**AVIS HYDROGEOLOGIQUE SUR L'AMENAGEMENT DU PARC
D'ACTIVITES DU FOND SQUIN SUR LE TERRITOIRE DE LA COMMUNE
DE SAINT MARTIN LEZ TATINGHEM (PAS-DE-CALAIS).**

**Expertise d'Hydrogéologue Agréé
en matière d'hygiène publique**

Par
Barbara LOUCHE
*Hydrogéologue Agréée en matière
d'hygiène publique pour le département*

Figure 8 – Plan de masse du projet.

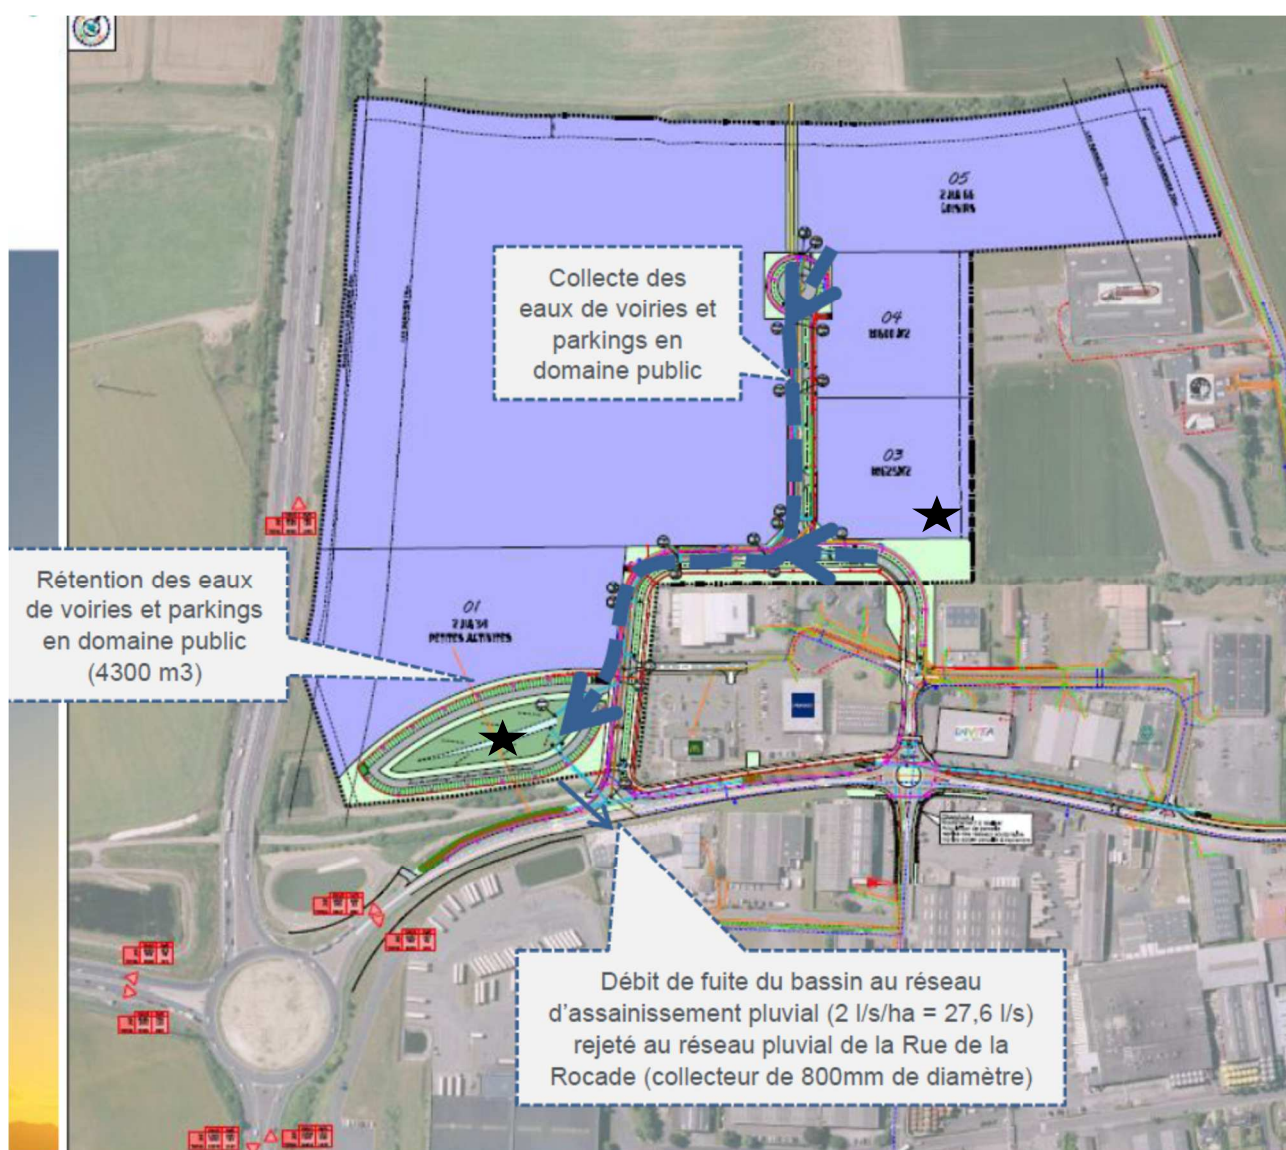
Afin de préciser la connaissance hydrogéologique, je demande la réalisation de 2 sondages d'une profondeur de 10m, dont l'un sera positionné au droit du futur bassin de stockage et l'autre au Sud-Est de l'ilot 3 (localisation approximative en Fig. 8, ★). Ces données permettront d'avoir des informations plus précises sur l'épaisseur de la zone non saturée au niveau de la zone d'étude.
